Заглавие **На вниманието на г-н Ангел Стефанов - Възражение**

Относно: Виза за „инвестиционно проектиране на трафопост с макс. височина до 3,5 м“ в УПИ I-„За парк, КОО и минерална баня“, ПИ с идентификатор 68134.4336.55,

СТАНОВИЩЕ - ВЪЗРАЖЕНИЕ

СРЕЩУ ГОРЕОПИСАНАТА ВИЗА ЗА ТРАФОПОСТ С МАКСИМАЛНА ВИСОЧИНА 3.5 М

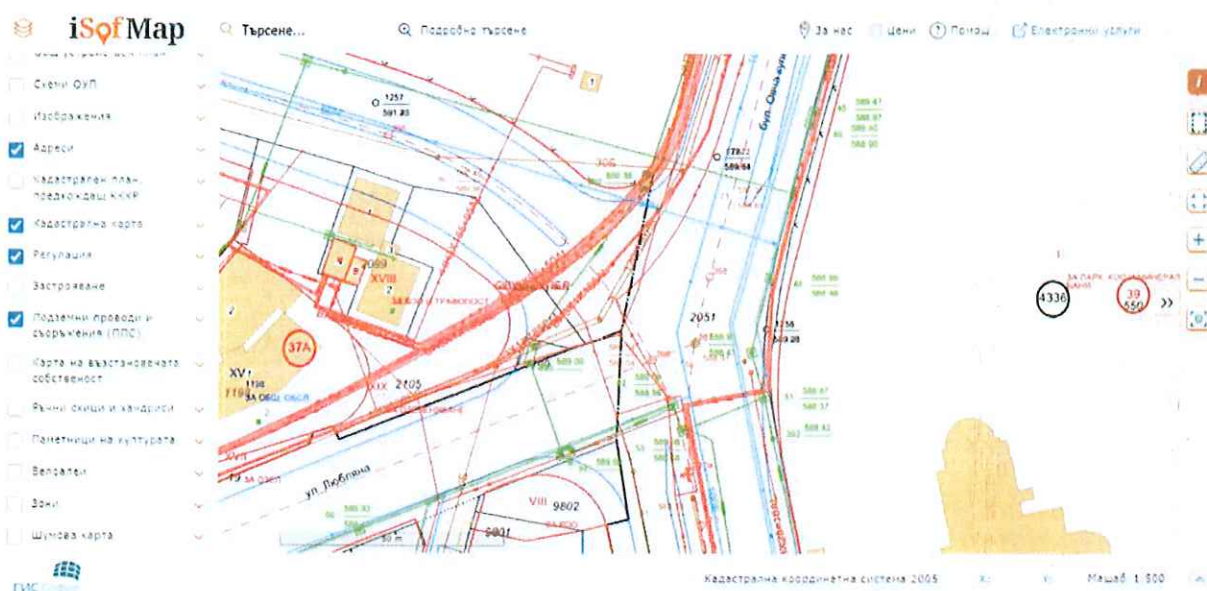
2.5. Относно предложеното местоположение на трафопоста:

Видно от графичната част на издадената виза, указаният начин на разполагане на бъдещия трафопост е изобразен със задължителни линии на застрояване, съгласно чл. 140, ал. 4 от ЗУТ, каквото е нормативното изискване, но мястото за изграждането на съоръжението в ни най-малка степен не е съобразено с характера, спецификата и особеностите на единичната културна ценност „Минерална Баня Овча купел“, както и не е съобразено със заобикалящия я парк. Заедно с мрежата от паркови алеи, фонтани, езеро с мостче, чешма, съоръжения и пособия за рехабилитация на открито и богатата висока дървесна растителност от различни видове, този парк е съществена и неразделна част от балнеоложкия комплекс, включващ сградата на минералната баня, сградите и съоръженията на Лятната къпалня и комплекса от сгради на Националната специализирана болница по физикална терапия и рехабилитация (НСБФТР), съставляващи южната част на създадения преди почти век парк Овча купел, а северната част, в която се намира един от основните каптажи на уникално лековитата минерална вода, е разположена от другата страна на бул. „Овча купел“.

Смятам за изключително неподходящо предложеното местоположение за трафопост, поради следните причини:

- Разположен е в непосредствена близост до незаконосъобразен по ЗУТ и по ЗДвП, създаващ предпоставки за ПТП настоящ транспортен достъп (вероятно със статут на временен), служещ за транспортното обслужване на пациентите на болницата и посетителите на лятната къпалня, които са с индивидуални двигателни потребности и за които е особено подходящата минералната вода Овча купел. Независимо от понижаването на тротоарния бордюру, този вход-изход за леки и товарни автомобили се намира точно на средата на кръстовището на бул. „Овча купел“, където направлението на трасето на булеварда се променя и се пресича с улица „Любляна“, като оформя сложно кръстовище на завой с голям радиус и пресичане между автомобилен и релсов (трамваен) транспорт. Съчетанието между липсата на временна светофарна уредба за същия временен вход-изход със синхронизирано пропускане на не многобройните транспортни средства към и от парка, натовареното движение по големия булевард, наличието на пет вида транспорт (автомобилен, автобусен, трамваен, велосипеден и пешеходен), и не на последно място липсата на достатъчно видимост, създава сериозни

- Строително-монтажните работи, както и последващите текуща поддръжка, периодично обслужване планови или аварийни ремонти по време на експлоатацията на трафопоста биха създавали затруднения за достъпа на пациенти и посетители откъм кръстовището, независимо от вида транспорт, който им се налага да ползват, и независимо дали ще бъде изграден предвиденият транспортен достъп откъм реката.

- В случай, че този незаконосъобразен транспортен достъп е „временен“, това означава, че след изпълнението на транспортен достъп по задънената улица (тупик), предвиден по проектния план за регулация, трафопостът ще остане твърде далече от регламентирания достъп и ще продължи да създава затруднения при експлоатацията и поддръжката му, тъй като до него ще се достига с автомобилен транспорт пресичайки парка по цялата му ширина.

- Предложеното местоположение на трафопоста е в неподходяща близост до подземния водопровод за минерална вода, свързващ двата извора в двете паркови части, предвид нуждата от изграждане на фундаменти за съоръжението.

- За изграждането на трафопоста се предвижда премахване на съществуващи дървета, което е твърде нежелателно, предвид условията за функциониране на балнеолечебния комплекс и натоварения трафик по бул. „Овча купел“.

- Накрая, но не на последно място по важност, местоположението на трафопоста, определено с представената виза, не съобразено в ни най-малка степен с изискванията и препоръките за достойно и безпрепятствено експониране на недвижимата културна ценност за привличане вниманието на повече посетители и гости на Столицата. Присъствието на кубичната форма на трафопоста в зрителното поле към сградата на Баня Овча купел е от почти всяка гледна точка на пътуващите по бул. „Овча купел“ с автомобил, автобус или трамвай, преминаващите по тротоара пешеходци и пътуващите по велоалеята велосипедисти и би потиснало желанието за отмора сред парка.

- Наличието на трафопост точно на това определено място буквално би зачеркнало архитектурните достойнства и би нарушило грубо и безцеремонно замисъла на създателите и изпълнението на целия балнеоложки комплекс, възникнал преди почти един век – местоположението на сградата на минералната баня, парковата алейна мрежа, парковите елементи, подходите към сградата и парка, както и съчетанията от форми на самата сградата са подчинени, както на съществуващите още по-отдавна пешеходни подходи, направленията на околните улици, та дори и слънцегреенето. Разполагането на трафопост на най-централно достъпното място за парковата част на УПИ, мястото с широк панорамен поглед към архитектурния паметник, към лятната къпалня, към различните паркови елементи по протежение на алеите, буквално от край до край, би отнело огромна част от привлекателността на въздействащата сграда на минералната Баня Овча купел, неразривно съчетана с парковия комплекс. Това не само е недопустимо, но е и незаконосъобразно, предвид статута на сградата като недвижима културна ценност от „местно значение“.

2.5.1. На първо място – едновременно щадящ недвижимата културна ценност, препоръчван и предпочитан от широката общественост и заинтересуваната общност вариант е: в УПИ I-„За парк, КОО и минерална баня“ **да няма трафопост**, а той да бъде разположен извън УПИ. (Схема № 1)

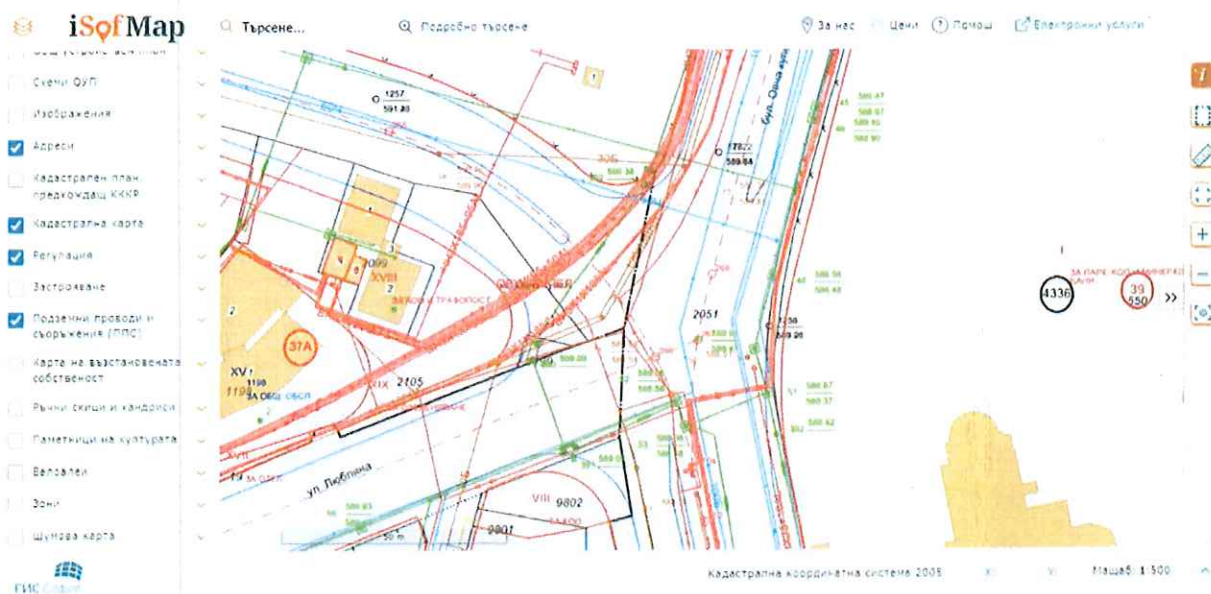
Основание за предложени вариант № 1 – съгласно информацията в слой „Подземни проводи и съоръжения (ППС)“, публикувана на сайта на общинското предприятие „ГИС-София“ ЕООД, през УПИ I-„За парк, КОО и минерална баня“ преминават кабели, захранващи сградите на НСБФТР и трафопоста в нейния УПИ, а също и сградата на минерална Баня Овча купел. Предлагам да бъде проучена възможността за ползването им, включително с повишаване на мощностите на съществуващия или изграждане на нов трафопост в УПИ на НСБФТР.

Предимство – транспортният достъп за поддръжка и ремонт е законосъобразен, постоянен и съобразен с бъдещото реализиране на предвидената задънена улица, а липсата на трафопост ще благоприятства автентичното възприемане на реставрираната НКЦ и прилежащия ѝ парк и ще се съхрани благоприятното въздействие на съчетанието между водолечение, слънцелечение и спокойни разходки на открито.

Недостатък – по-голяма дължина на кабелите; затруднения при прокарването им; изисква учредяване на право на преминаване и право на прокарване през чужд имот.

2.5.2. На второ място – също толкова щадящ недвижимата културна ценност, препоръчван и предпочитан от широката общественост и заинтересуваната общност вариант е: в УПИ I-„За парк, КОО и минерална баня“ **да няма трафопост**, а той да бъде разположен извън УПИ. (Схема № 2)

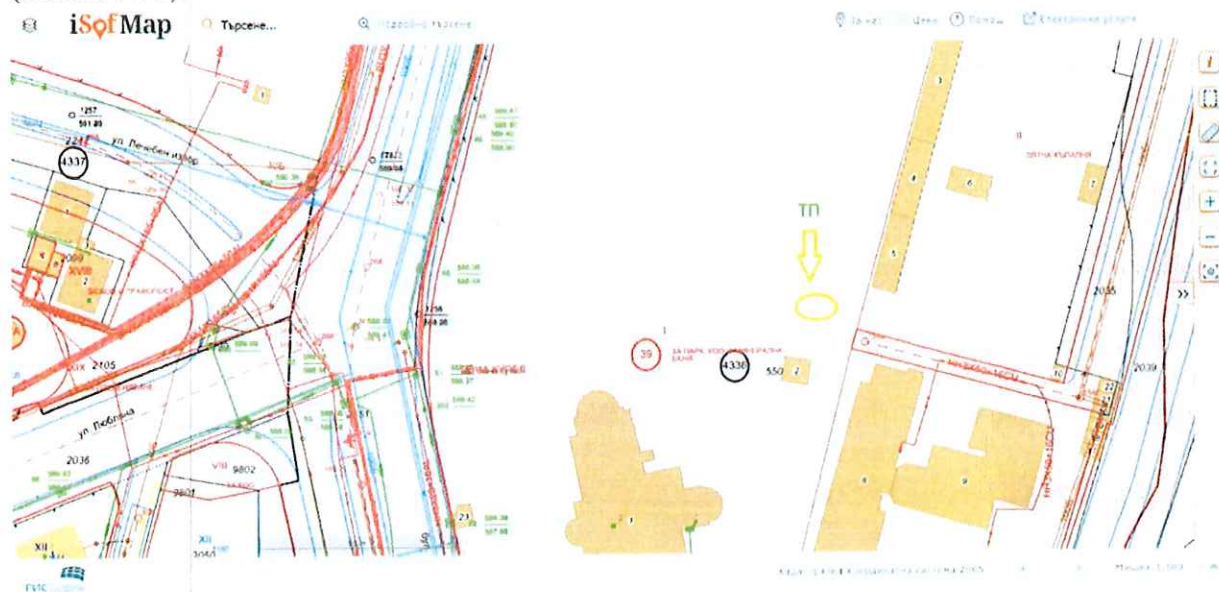
Основание за предложени вариант № 2 – съгласно информацията в слой „Подземни проводи и съоръжения (ППС)“, публикувана на сайта на общинското предприятие „ГИС-София“ ЕООД, точно през кръстовището, в отсрещния кв. 37А се намира УПИ XVIII „За КОО и трафопост“, със съществуващ трафопост. Предлагам да бъде

проучена възможността за ползването му, включително с повишаване на мощностите на съществуващия или изграждане на нов трафопост в същия УПИ.

Предимство – липсата на трафопост няма да възпрепятства автентичното възприемане на реставрираната НКЦ и прилежащия ѝ парк и ще се съхрани благоприятното въздействие на съчетанието между водолечение, слънцелечение и спокойни разходки на открито.

Недостатък – по-голяма дължина на кабелите; затруднения при прокарването им през кръстовището; сложна организация на движението.

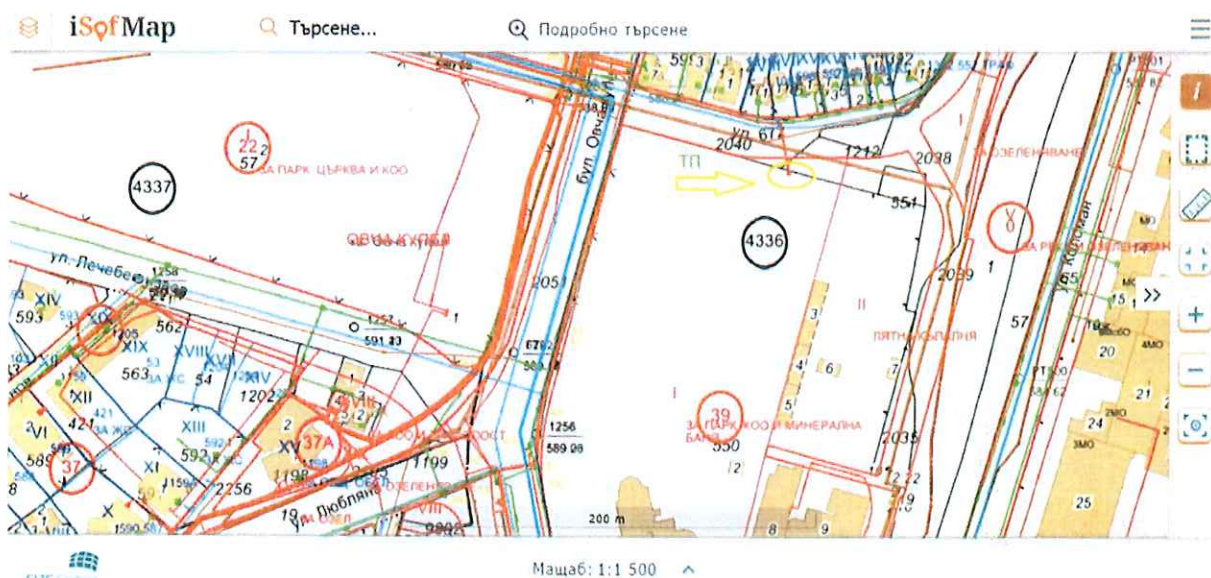
2.5.3. На трето място – компромисен и съобразен с бъдещия постоянен и законосъобразен транспортен достъп през задънената улица от О.Т. 154г до О.Т. 154д е вариантът с изграждане на трафопост в УПИ I-„За парк, КОО и минерална баня“, разположен непосредствено вдясно след влизането в УПИ, при спазване на изискуемите отстояния от границите на УПИ и от съседни съществуващи сгради. (Схема № 3)

Основание за предложения вариант № 3 – съгласно информацията в слой „Подземни проводи и съоръжения (ППС)“, публикувана на сайта на общинското предприятие „ГИС-София“ ЕООД, по бъдещата задънена улица и в момента преминават електрически кабели. Предлагам да бъде проучена възможността за ползването им, включително с повишаване на мощностите на трафопоста в съседния УПИ или изграждане на нов трафопост на мястото на съществуващия в съседния УПИ.

Предимство – ще се ползва максимално близко намиращ се трафопост; липсата на трафопост в УПИ I-„За парк, КОО и минерална баня“ няма да влияе върху автентичното възприемане на реставрираната НКЦ и прилежащия ѝ парк и ще се съхрани благоприятното въздействие на съчетанието между водолечение, слънцелечение и разходки на открито.

Недостатък – по-голяма дължина на кабелите; затруднения при прокарването им; изисква се учредяване на право на преминаване и право на прокарване през чужд имот.
